# UNIONE COSER BASSA VERCELLESE

## PIANO REGOLATORE GENERALE DEL TERRITORIO UNIONALE

# G7b

### Relazione geologica integrativa

## 1.1 Carta Geomorfologica – Tav. 02\*

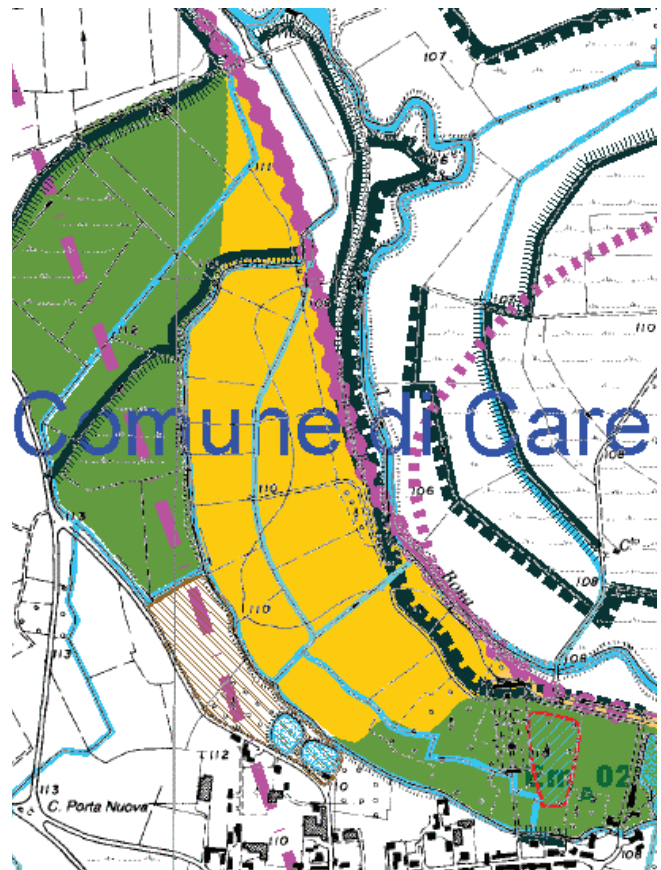
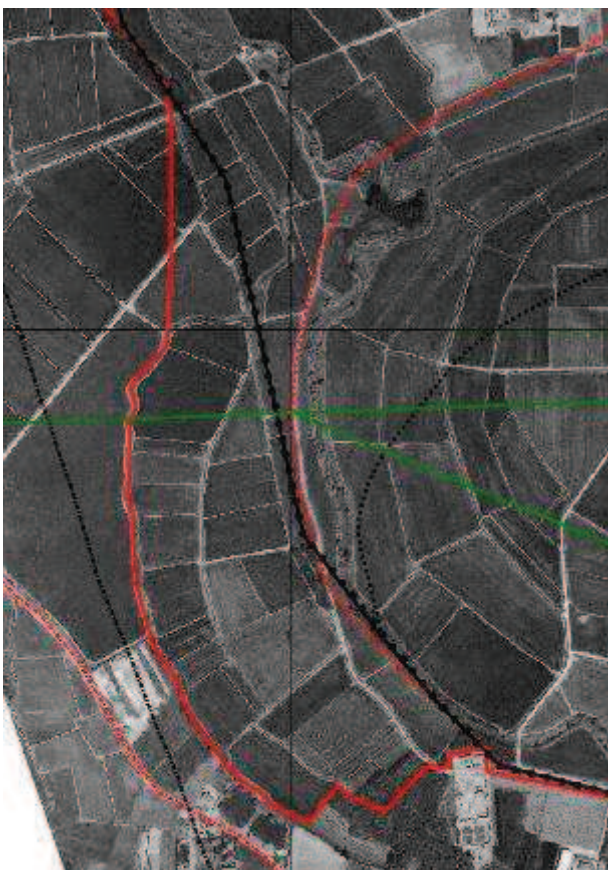
La fascia B di progetto è presente :

- 1) in sponda destra a Nord di Caresana
- 2) in sponda sinistra in prossimità della frazione MANTHIE.

In merito alla prima si può constatare come in tale zona, come anche immediatamente a monte) non sia presente un limite arginale. L'analisi di pericolosità è stata pertanto fortemente correlata alle evidenze morfologiche presenti ed anche ai risultati dello *studio di fattibilità della sistemazione idraulica con le nuove fasce per il Sesia redatto dall'Autorità di Bacino del F. Po.* non risultano più sottese da B di progetto, sostituite da fasce B normali.

Nel tratto iniziale è presente un limite di terrazzo di altezza notevole (>2.5 m.) e come tale l'area posta ed Ovest può ritenersi sicura. A tale proposito difatti lo studio succitato modifica la fascia B di progetto in B in naturalità, attestata sullo stesso limite.

Nella porzione a Sud invece sono presenti due terrazzi con andamento SE-NW che "difendono" meno dagli eventuali effetti esondativi. L'area retrostante alla attuale limite B di progetto è stata, sulla base di tale criterio, è stato assegnato indice di pericolosità elevato ( $E_b$ ) sulla carta dei dissesti sino al primo limite morfologico (corso

d'acqua e limite di terrazzo). Oltre a tale limite, sino al rilevato stradale è stato assegnato livello di pericolosità medio/moderato ( $E_M$ ). In carta di sintesi non sussistono variazioni in quanto tutta la zona risulta già ascritta alla classe IIIA

*La presente analisi, precedente allo studio di fattibilità, risulta confermata ora a posteriori dallo stesso. La criticità risulta di fatto superata come descritto nel cap. 7 dell'Elab. 07.*

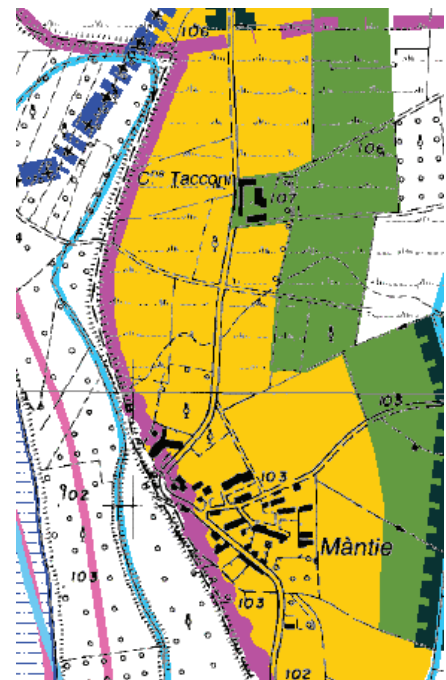
Per quanto concerne **Frazione Mântie** si può evidenziare come l'attuale classificazione della carta di Sintesi a tergo del limite arginale su cui è ubicato il limite *B di progetto* prevede una classe III (a (campagna indedicata) /b (frazione abitata)). In conseguenza di ciò la presente cartografia è stata congruentemente modificata assegnando un indice di pericolosità a tergo dell'attuale B di progetto di classe  $E_b$  per tutta la porzione di piano sino ai primi elementi morfologici. La parte successiva risulta contraddistinta da una classificazione di rischio medio/moderato che nella parte centrale (Est della frazione) risulta connessa alla presenza di un alveo pensile di un corso d'acqua secondario. In condizioni di esondazione di quest'ultimo, tale per eventi accidentali, tale area  $E_M$  può essere interessata dalle relative acque di laminazione, con tiranti a bassa energia. In condizione futura, Il limite B di progetto è previsto divenire in **B in naturalità** attestato sull'argine esistente nello *studio di fattibilità della sistemazione idraulica con le nuove fasce per il Sesia redatto dall'Autorità di Bacino del F. Po*. La pericolosità esistente in caso di approvazione di tale strumento in tali condizioni potrà essere rivista e congiuntamente ridotto il grado di rischio esistente.

*La presente analisi, precedente allo studio di fattibilità, risulta confermata ora a posteriori dallo stesso con l'eliminazione della B di progetto a favore di una fascia B. La criticità risulta di fatto superata come descritto nel cap. 7 dell'Elab. 07.*

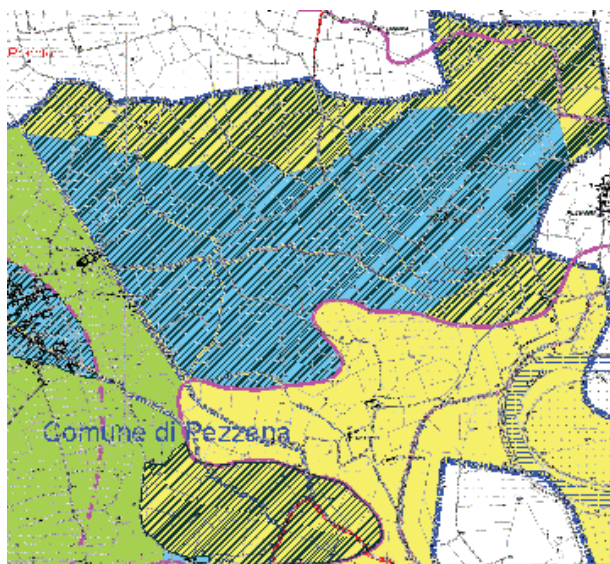
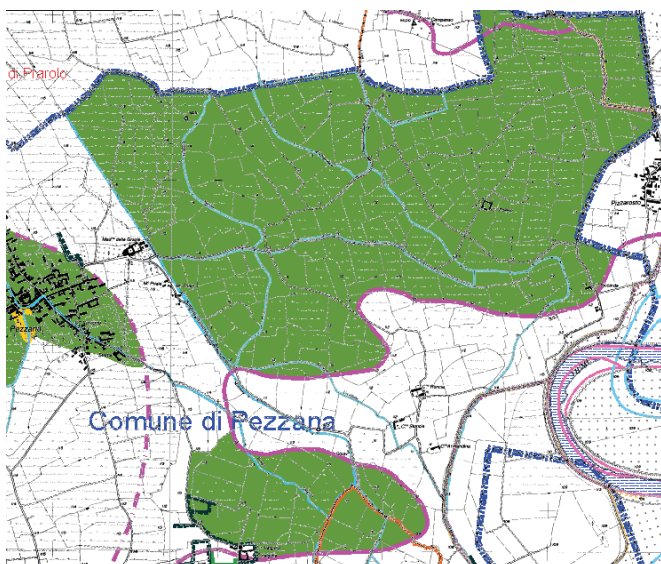
- ⇒ **Tav. 2A Pertengo** : questa area è stata esondata da dati storici nell'arco temporale 1947-1962 ad opera dell'idrografica minore. Successivamente tale evento non si è più verificato, neppure negli eventi eccezionali 1968 e 2000. La rivisitazione critica del dato storico permette di concludere che sia più probabilmente dovuto ad una *causa accidentale o ad una criticità antica ora superata*, stante la non ripetitività di evento. E' pertanto ragionevole non assegnare attualmente un indice di pericolosità.

- ⇒ **Tav. 2B Stroppiana** : Per le aree esondate a Sud dell'abitato (*Anno 2000*) è stata effettivamente assegnata una classe di pericolosità connessa ai tiranti idrici presenti ( $E_m$ ). Per quanto concerne l'area del centro abitato esondata recentemente, erano stati effettivamente riportati i codici ( $E_{m_A}$ -01/05) ma non le relative perimetrazioni. L'errore è stato corretto e sono ora presenti nella tavola in oggetto le aree con relativa classificazione di pericolosità idrogeologica.

- ⇒ Per quanto concerne l'area ed **Est di Pezzana**, l'analisi del dato storico puro è stata mediata con l'informazione geomorfologica selezionando le parti effettivamente più soggette a potenziale grado di rischio idrogeologico. In più si è effettuata la correlazione con i dati disponibili dalla mosaicatura con il Comune confinante a Nord di Prarolo. E' stata infine modificata a favore di sicurezza la carta geomorfologica introducendo o estendendo un grado di pericolosità connesso alla probabilità di evento ed ai potenziali tiranti idrici. In *Carta di Sintesi (Tav. 05)* le zone **Em** sono state ascritte alla classe **I**1**b**, mentre altre pur situate sempre in fascia C sono state classificate come **III**1**a** ove

sussistono maggiori incertezze sulla qualità delle strutture arginali di protezione (rif. *studio di fattibilità della sistemazione idraulica Aut Bac. PO*)

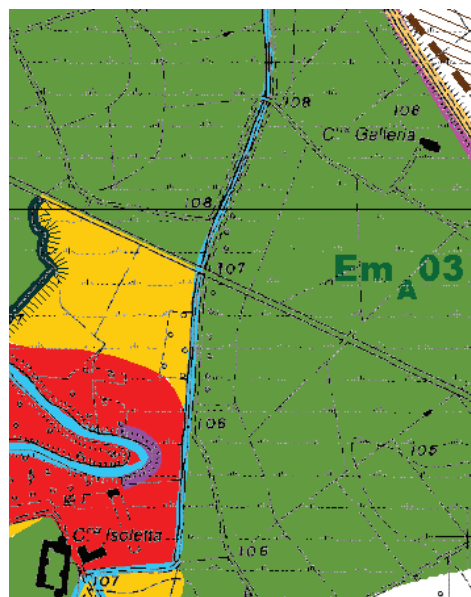
- ⇒ **Tav. 2C Månthie** : Si rinvia a quanto descritto nel parere ARPA a pg. 2 della presente relazione.
- ⇒ **Tav. 2A Costanzana** : E' stato recepita l'indicazione fornita e modificata di conseguenza la cartografia relativa.

- ⇒ **Tav. 2C Caresana – C.na Isolella** : Il dato storico di esondazione disponeva di una corretta attendibilità per quanto concerne i tiranti sviluppati ma non altrettanto per quanto riguardava l'effettiva estensione. Particolarmente incerta rimaneva la zona a sud, in prossimità della cascina Isoletta. In tale ottica il dato è stato ed perfezionato da ulteriore interviste con i residenti nella cascina e successivamente interpretato mediante l'analisi geomorfologica conseguente a specifico rilievo di campagna. Si è pertanto potuto appurare la correttezza dei livelli di pericolosità assegnati sulla Tav.02 e procedendo a ritroso ripermire l'area di esondazione storica con buona attendibilità.

Per tutte le aree afferenti l'analisi è stata rielaborata e fa riferimento, oltre a quanto detto in questa sede, quanto descritto nel cap. 7 dell'Elab. 07.
